Exp. 424919

Ref. Respuestas licitación LP 001/2019 ARENA SORIANO

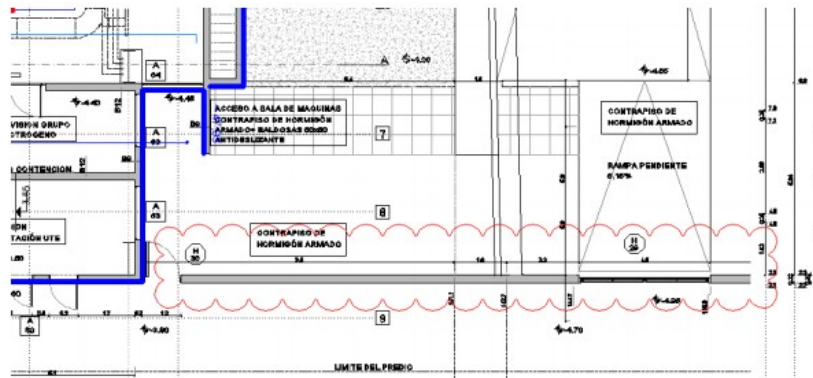
CONSULTA 94

Muros...

RESPUESTA 94

Ver respuesta N°52
